Relatório Técnico 022/2021 LAUDO DE AVALIAÇÃO DE AMOSTRA

**Assunto: Pregão Eletrônico para Registro de Preços – Edital nº041/2021
AQUISIÇÃO EVENTUAL E FUTURA DE GABARITOS E POSTES DE
SINALIZAÇÃO DE TRÂNSITO**

Figura 1: Destaque para o acabamento mal feito (cantoneira com falha – quinas vivas / risco de corte)

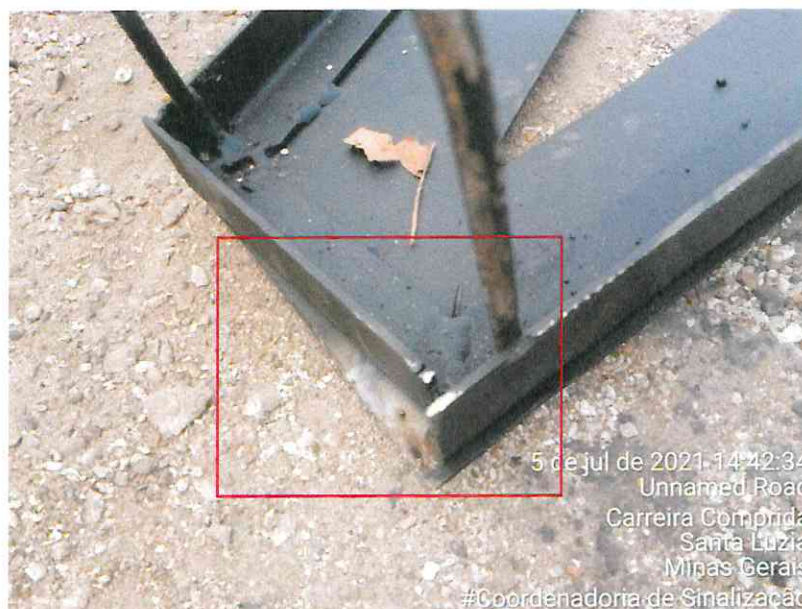
Após análise e testes práticos com os gabaritos, identificou-se que de forma geral, o acabamento das peças está “grosseiro”, com muitas pontas e com a superfície irregular, implicando em risco de corte ao manuseá-los. Os pontos de solda estão frágeis e da forma como foi feita a junção das peças, irá acumular tinta, dificultando a limpeza. Algumas chapas e cantoneiras estão empenadas e sem a rigidez adequada, o que em curto prazo implicará na quebra das peças. Ainda digno de nota, os gabaritos são inteiriços (alguns com

Diante do exposto, considerando os princípios constitucionais que regem os procedimentos licitatórios e regras do edital do processo, solicita-se que os itens citados anteriormente sejam **reprovados**, aguardando os demais procedimentos e o atendimento a todas as condições definidas pelo termo de referência.
